Oggetto: Project Review del Piano di Sviluppo Aeroportuale al 2035 dell'aeroporto "Amerigo Vespucci" di Firenze – Osservazioni nella fase di consultazione VAS e procedimento di VIA, così come previsto per il procedimento di VIA integrata dalla VAS ai sensi dell'art.6 comma 3-ter del D.Lgs. 152/2006

Codice procedura (ID_VIP): 9900

OSSERVAZIONI

Estratto dell'elaborato
0067_FLR-MPL-SAI-VAR1-006-GE-PL_Plan_SP

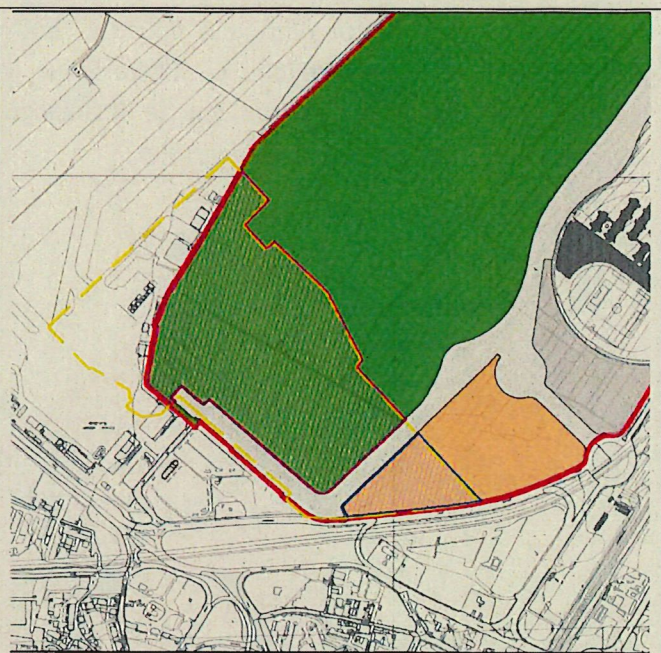
Dall'esame delle tavole del Masterplan 2035 emergono incongruenze fra i vari elaborati in merito a:

- Perimetro dell'area d'intervento. A titolo di esempio si riportano due elaborati planimetrici.

Si chiede pertanto una revisione degli elaborati che chiarisca con esattezza l'ambito di intervento che interessa il PUE Castello, dato che, a seconda degli elaborati presi in considerazione, viene interessata un'area che oscilla fra i 25,5 ha e 23,8 ha, diversamente da quanto riportato nell'elaborato 1013_FLR-MPL-PSA-TRM1-003-GE-RT_Rel_Inq_Urbanistico, p. 22:

Estratto dell'elaborato 1029_FLR-MPL-PSA-TRM2-006-PN-PL_Plan_Gen_Espropri

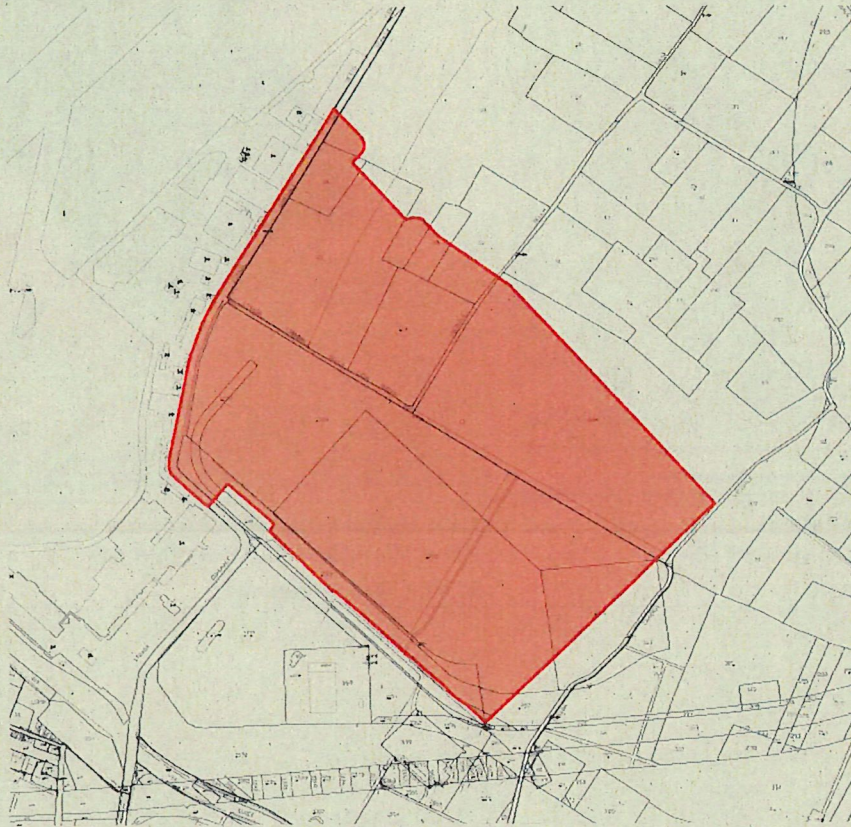
Nell'elaborato 1029_FLR-MPL-PSA-TRM2-006-PN-PL_Plan_Gen_Espropri si evidenzia una superficie oggetto di esproprio all'interno del PUE Castello che non corrisponde al limite planimetrico indicato sugli elaborati generali, mentre le aree soggette a servitù temporanea e permanente non sono indicate. Inoltre non viene chiarito se sono soggette ad esproprio/servitù le aree oggetto di sistemazione idraulica, le aree occupate dalle vasche di laminazione di progetto e le aree oggetto di ridisegno della viabilità sia a sud verso il viale XI Agosto, che a Nord verso via del Termine.

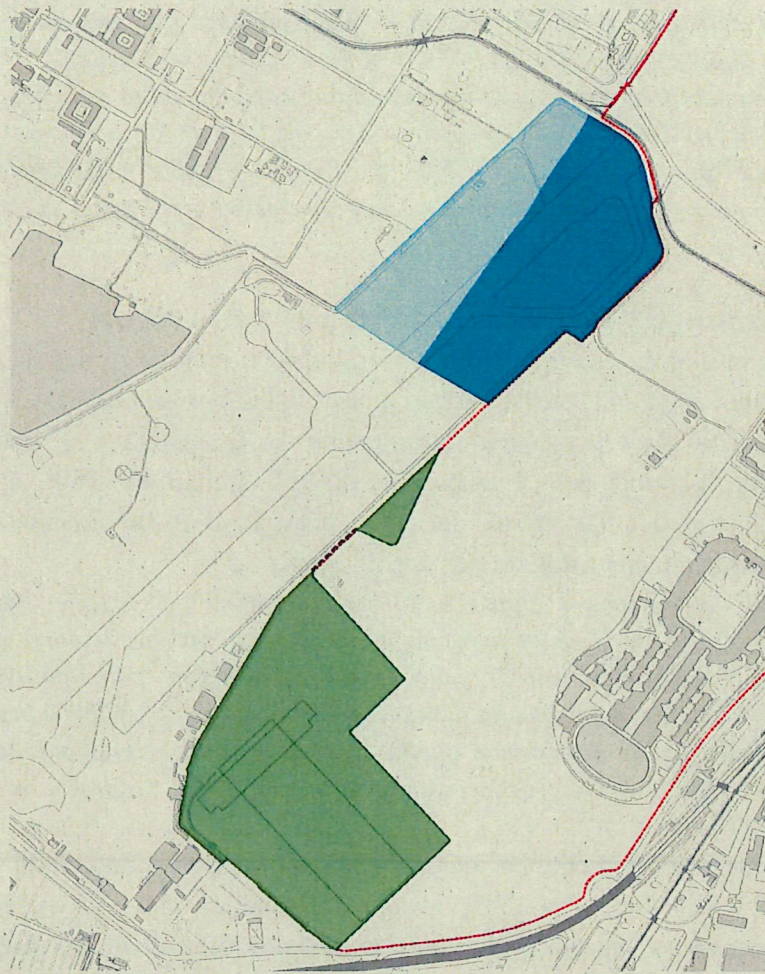
Il progetto del masterplan aeroportuale 2035 prevede il cambio di destinazione d'uso per alcune aree del PUE Castello di estensione pari a circa 24ha, per la realizzazione del nuovo Terminal passeggeri. Tali aree presentano attualmente la destinazione a Parco Urbano complementare al Parco Agricolo della Piana, come disciplinato dal PIT/PPR, di estensione pari a circa 80 ha. Poiché la "Disciplina del PIT" prevede il mantenimento degli 80ha all'interno del PUE Castello, come riportato nell'art. 38 quater c.5:

Nello schema si evidenzia in verde l'area del masterplan 2035 ricavata dalla planimetria generale di progetto interferente con il Parco del PUE di Castello, in blu la porzione dell'area del parco fotovoltaico e polo logistico ricadente nel Comune di Firenze, in azzurro la porzione ricadente nel Comune di Sesto Fiorentino.

Si osserva quindi che, al fine di limitare l'inedificabilità di una porzione prevalente del PUE di Castello, la compensazione delle superfici a Parco destinate al nuovo Terminal passeggeri con equivalenti aree collocate all'interno del perimetro dell'area aeroportuale, ma esterne al PUE di Castello e, in parte, pure esterne al Comune di Firenze, possa essere disciplinata in sede di approvazione del progetto definitivo del masterplan 2035, con conseguente variante del PIT, richiedendo la contestuale modifica all'art. 38quater della "Disciplina del PIT" con la seguente formulazione (testo modificato evidenziato con sottolineatura):

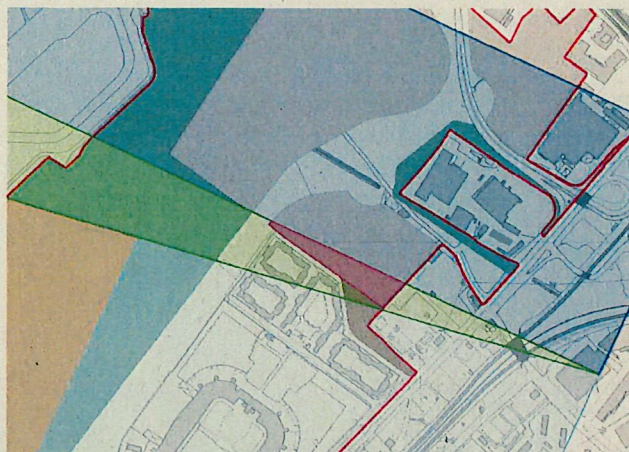
La parte edificata del nuovo terminal si svilupperà su una superficie fino a 45.000mq con un primo step al 2026 intorno ai 40.000mq con una impronta dell'edificio che al piano terra occupa un'area di circa 20.000mq. La restante area è occupata dalla Viabilità, Parcheggi, Verde, Piazze esterne e arredo urbano e dalla nuova linea Tramviaria per Sesto Fiorentino con fermata dedicata oltre che da un'area Tecnica comprendente anche la nuova isola ecologica con accesso e viabilità dedicati.

Oltre a non essere chiarita in maniera definitiva la superficie occupata dal terminal, non viene specificata la superficie dedicata a locali tecnici e vani esclusi dal computo della SE (Superficie Edificabile) come definita dalla LRT 39/R del 24.07.2018.

Considerato che il Terminal passeggeri ricade interamente all'interno del perimetro del PUE Castello e che nel Comune di Firenze non è ammessa di realizzazione di nuove volumetrie non previste dalla pianificazione urbanistica senza l'equivalente demolizione di volumetrie esistenti (Piano a "volume zero"), si richiede un chiarimento in merito all'interferenza con l'edificabilità delle volumetrie già previste nel PUE Castello e, nel caso che le volumetrie del terminal dovessero essere detratte dalle previsioni del PUE stesso, di prevedere una compensazione con la demolizione di volumetrie esistenti inutilizzate per preservare l'edificabilità all'interno dell'area di Castello.

Zonizzazione acustica pista attuale

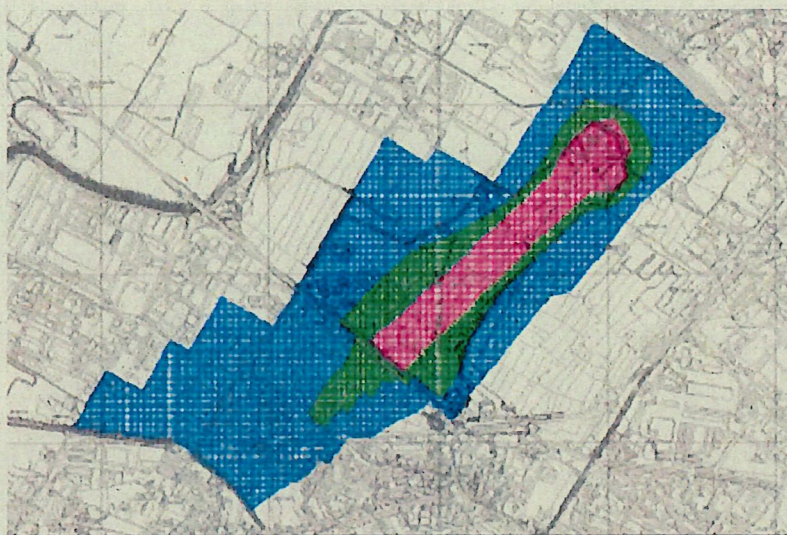
A p. 74 dell'elaborato 0427_FLR-MPL-PSA-GEN1-004-AM-RT_Analisi_Asp_AMb viene riportata la zonizzazione acustica della pista attuale, con le aree del PUE Castello più prossime al confine con l'area aeroportuale interessate prevalentemente dalla zona A (l'indice LVA non può superare il valore di 65 dB(A)), in cui non sono previste limitazioni.

La zonizzazione acustica dell'intorno aeroportuale dovrà ovviamente essere aggiornata in relazione alla riconfigurazione della pista di volo che prevede la realizzazione di una nuova pista ed il conseguente interessamento di porzioni di territorio completamente diverse rispetto all'attuale.

Simulazione acustica pista 2035

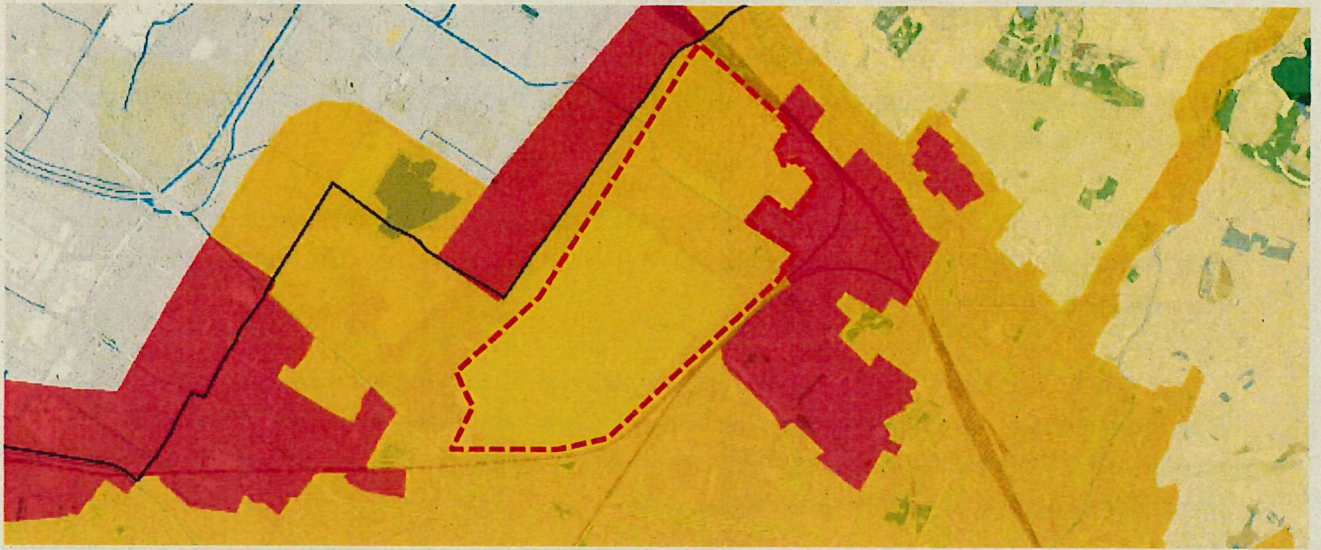
A p. 90 del medesimo elaborato sono riportati i risultati della valutazione di impatto acustico.

Si rileva che le simulazioni non evidenziano criticità in relazione al PUE Castello, ma si chiede di effettuare valutazioni tecnico-specialistiche specifiche che dimostrino l'assenza di limitazioni all'edificabilità del PUE di Castello in rapporto all'attuale classificazione del Piano

sub 7) di effettuare valutazioni tecnico-specialistiche specifiche che dimostrino l'assenza di limitazioni all'edificabilità del PUE di Castello in rapporto all'attuale classificazione del Piano di Classificazione Acustica Comunale vigente, in cui l'area del PUE Castello è identificata come Classe IV con limiti di 65-55 dBA.
